Bilag nr. 7 - Åbning i randen ved ankomstområdet

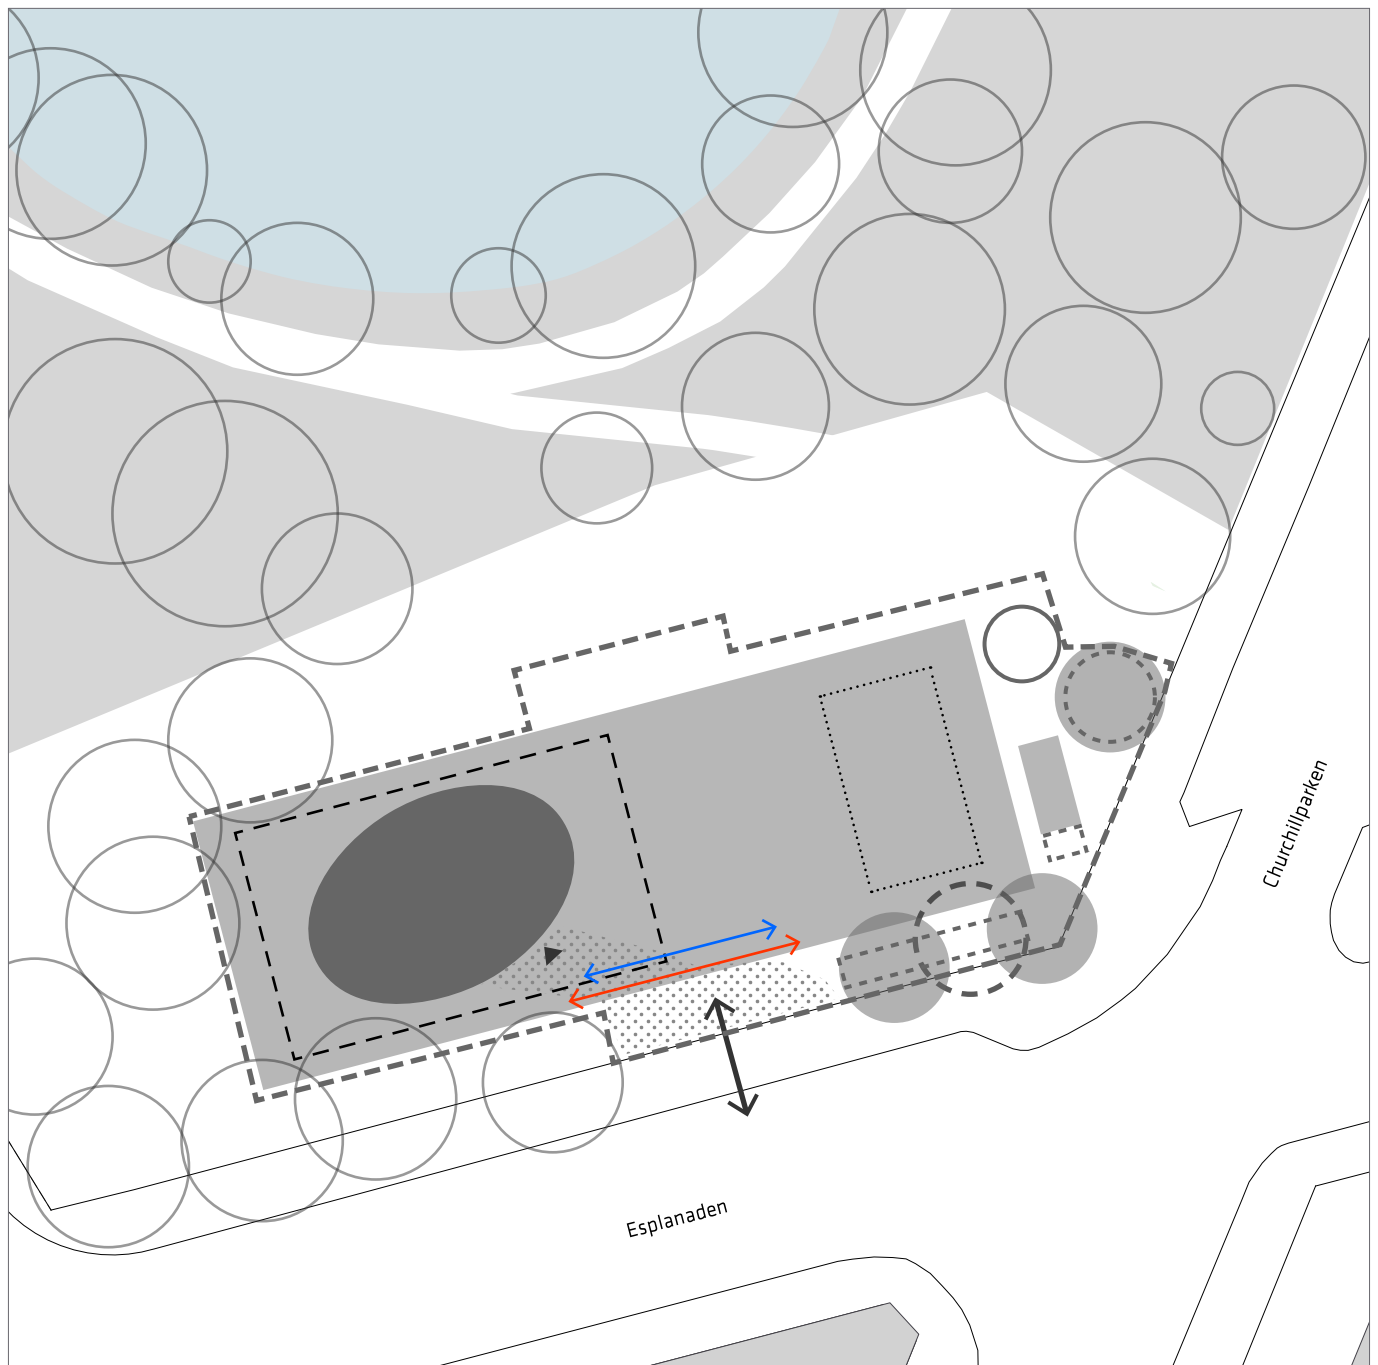
- ↔ Lokalplanen muliggør, at op til 25 %, svarende til at op til 13,1 meter af randens udstrækning mod syd kan etableres, uden at ankomstpladsens gulv er nedsænket i forhold til oversiden af randen, jf. lokalplanens bestemmelse § 7. Lokalplanen fastlægger ikke hvor langs randens strækning mod syd, at ankomstpladsen gulv skal etableres nedsænket i forhold til oversiden af den rand, der indfatter ankomstpladsen.

- ↔ Forvaltningen foreslår, at op til 30 % af randens udstrækning mod syd kan etableres, uden at ankomstpladsens gulv er nedsænket i forhold til oversiden af randen. Dermed bliver der mulighed for en lidt større åbning på op til 15,8 meter i randen ved ankomstområdet, frem for de op til 13,1 meter lokalplanen muliggør. Lokalplanen fastlægger ikke hvor langs randens strækning mod syd, at ankomstpladsen gulv skal etableres nedsænket i forhold til oversiden af den rand, der indfatter ankomstpladsen.
